LED Substitutes: Interlock solution for the BA15-cap system

With this document, a solution has been developed by IEC cap-holder experts in IEC TC34/SC34B/WG2 by adding a “third pin” at an angle of 110° (from the reference pin) for the BA15 cap system, including the BAU15s cap prescribed for the PY21W filament light source category. The designation for the cap of the corresponding LED Substitute light source category PY21W/LED is “BAU15s-3(110°)”.

This document contains the relevant cap and holder sheets for implementation in the IEC 60061 structure.

Figure 2 – BA15d/s-3(110°), BAU15d/s-3(110°), BAW15d/s-3(110°), BAY15d/s-3(110°) and BAZ15d/s-3(110°)

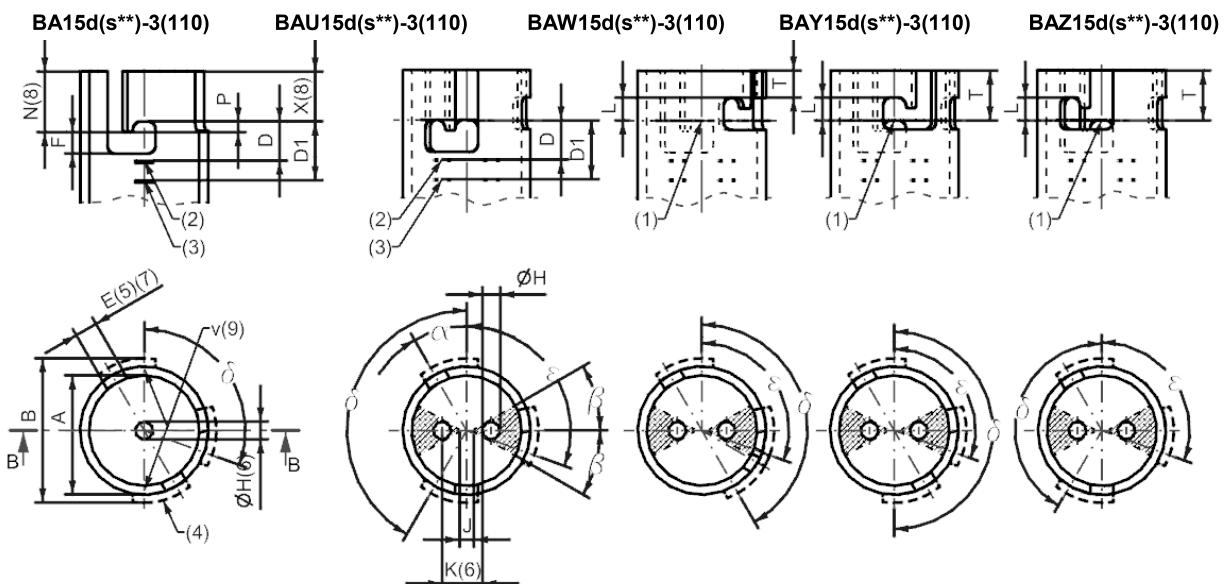
The changes enable the following interchangeability-relationship (“fit” / “no fit”) in the BA15-family, as required by GRE. They allow the insertion of the “filament cap” in both holder versions while the “Substitute cap” can be inserted in the “Substitute holder”
